AceaElectrabel Produzione	02/04/2008	Rev. 0	Pagina 1 di 52
	Integrazioni alla domanda di AIA - Impianto di Tor di Valle

INTEGRAZIONI ALLA DOMANDA DI AIA - IMPIANTO DI TOR DI VALLE

Questo documento costituisce la risposta alla richiesta di integrazioni inviata dal Ministero dell'Ambiente della Tutela del Territorio e del Mare (prot. DSA-2008-0003975 del 14/02/2008) e ricevuta in data 18/02/2008, relativa alla domanda di Autorizzazione Integrata Ambientale (Rif. Prot. 2956 del 28/07/2006) per l'esistente impianto di produzione di energia elettrica "Tor di Valle", sito a Roma in Via dell'Equitazione 32.

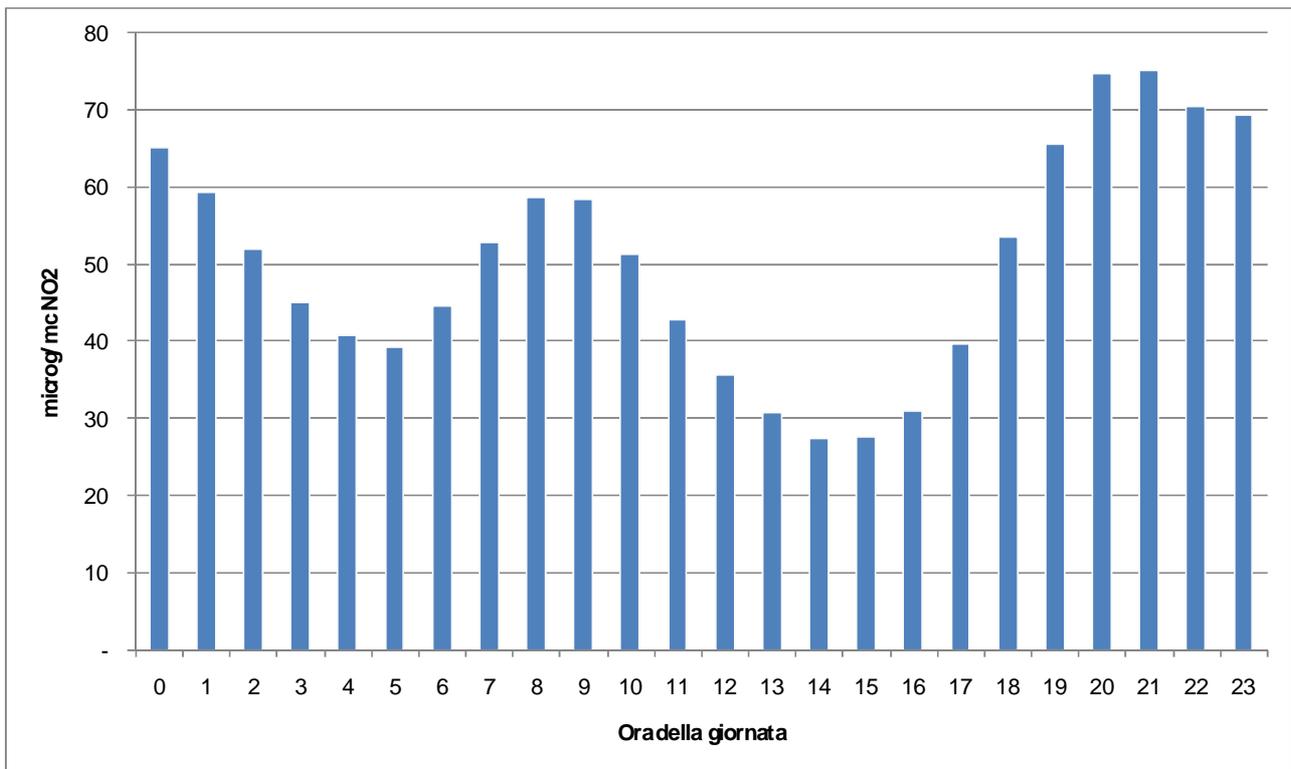
Per quanto riguarda gli NO_x si evidenziano dei picchi nelle simulazioni Short Term.

Come già evidenziato nel capitolo del SIA di cui all' Allegato 16, tali risultati, così come il valore del massimo di circa 214 $\mu\text{g}/\text{m}^3$ per NO_x che si verifica nello scenario emissivo 3 per la direzione di vento prevalente (e condizioni meteorologiche con classe di stabilità B e velocità del vento 3 m/s), vanno valutati considerando le loro frequenze relative, in molti casi anche estremamente basse, il fatto che i punti di massimo risultano spesso punti "singolari" (nella situazione sopra richiamata il secondo massimo risulta inferiore a 30 $\mu\text{g}/\text{m}^3$), il funzionamento discontinuo di alcune sorgenti (es: modulo di cogenerazione, caldaie ausiliarie) che possono così non incontrare le situazioni meteorologiche che provocano i più elevati valori di ricaduta, e le condizioni conservative in cui sono state condotte le simulazioni.

In considerazione del funzionamento discontinuo della macchina con maggiori emissioni di NO_x, ovvero del TG3, come ulteriore verifica si è scelto di confrontare i dati orari di funzionamento espressi in termini di energia elettrica prodotta (si veda Allegato 21), con l'andamento orario del parametro NO₂ misurato dalla centralina AceaElectrabel Produzione, posta nel quartiere Torrino, ovvero posizionata nella direzione di vento prevalente rispetto alla centrale, così come si evince dalla mappa seguente che riporta la posizione delle 3 centraline AceaElectrabel Produzione.

Il confronto è stato effettuato per l'anno 2006, calcolando l'indice di correlazione fra le due serie di dati orari (produzione di energia elettrica e andamento del parametro NO₂) per il 2006.

Il valore risultante è pari a 0,01, che sta ad indicare una scarsissima correlazione fra l'andamento delle due serie di dati.

Stanti queste considerazioni, si ritiene quindi come i picchi di NO₂ rilevati dalla centralina del Torino siano scarsamente influenzati dall'impianto di Tor di Valle, e riconducibili ad inquinamento da traffico.
